# 改　善　箇　所　説　明　図

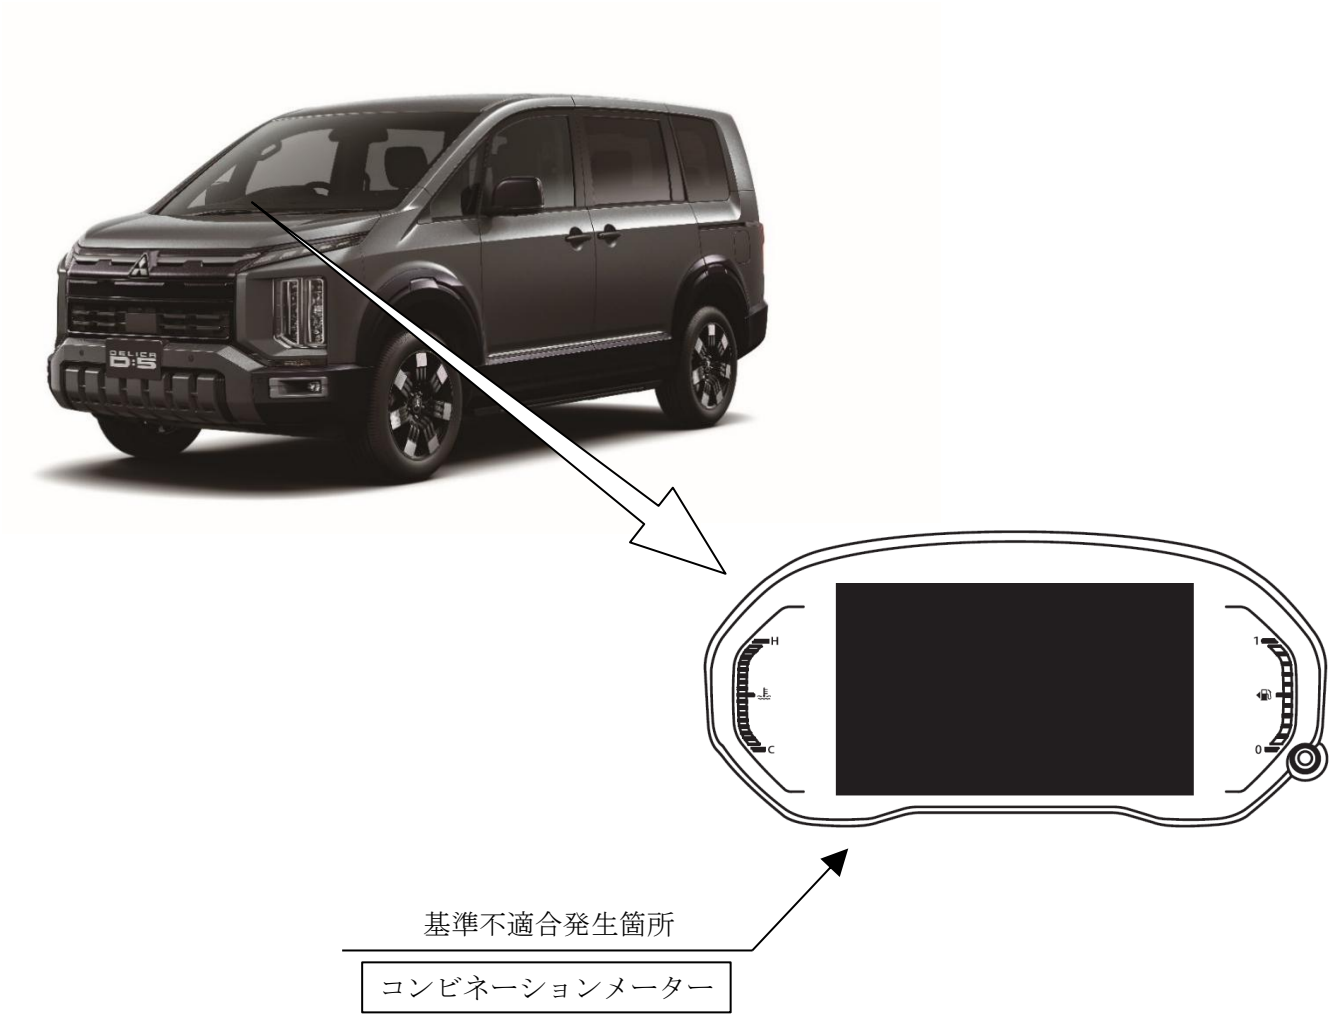
コンビネーションメーターにおいて、開発時の制御プログラムの検討が不十分なため、エンジンスイッチの電源モードON時にメーターの液晶ディスプレイが表示されないことがある。そのため、速度計や警告灯などが確認できないおそれがある。

全車両、コンビネーションメーターの制御プログラムを対策仕様に書き替える。

注：図中の [　　] 内は、プログラムを書き替える部品を示す。
